## 5. 補 機

### ヘッド ランプ クリーナ & リヤ ワイパ

コンビネーション メータ

## バ ッ テ リ

ヘッド ランプ クリーナ

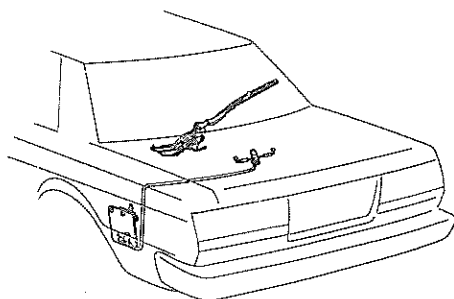
- MX61系グランデ全車にヘッド ランプ クリーナをオプション設定しました。また、MX61系グランデ（ハードトップ）にリヤ ワイパをオプション設定しました。構造・作動はMX61系LGツーリング、GX61系グランデと同一です。

指針式コンビネーション メータ (セダン)

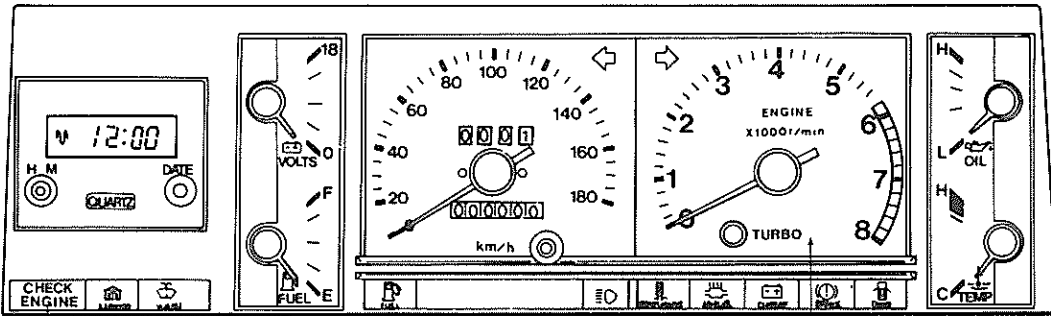
●M-TEU エンジンのTCCS (エンジン総合制御システム) 化にともない、MX61系全車のターボ チャージャ作動警告灯を廃止し、チエック エンジン警告灯を新設しました。なおチエック エンジン警告灯は、エンジン制御系統に異常が発生した場合 (項目によつては点灯しないものもあり) とターボ チャージャに異常が発生した場合に点灯し、運転者に警告します。

チエック エンジン警告灯

ターボ チャージャ作動警告灯  
廃止

指針式コンビネーション メータ (ハードトップ)

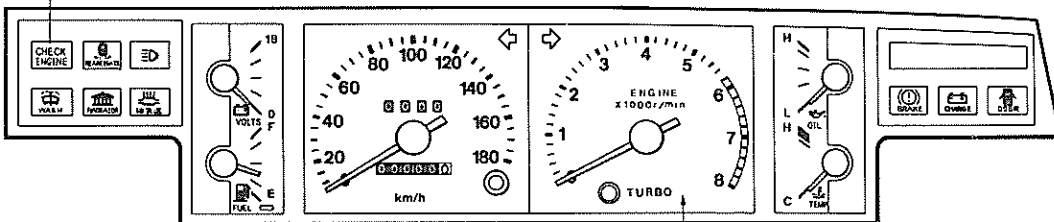
チエック エンジン警告灯

ターボ チャージャ作動警告灯  
廃止

エレクトロニック デイスプレイ メータ (セダン用)

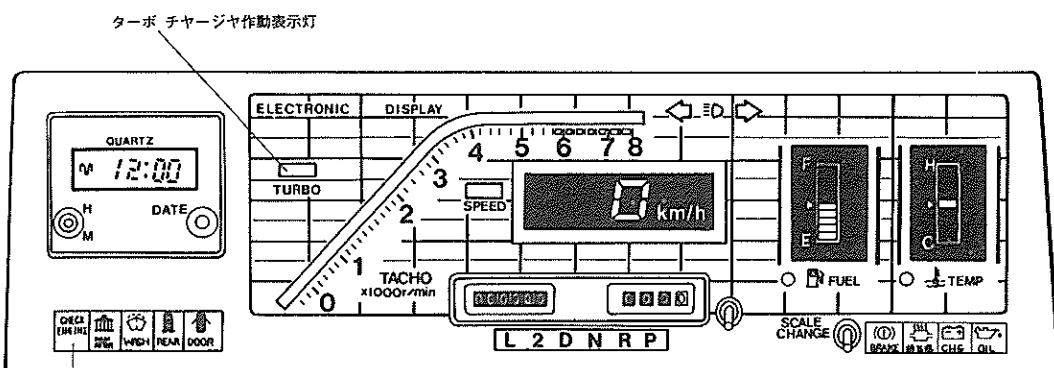
- M X 61系グランデにエレクトロニック デイスプレイ メータをオプション設定しました。  
構造・作動はG X 61系グランデと基本的に同一です。
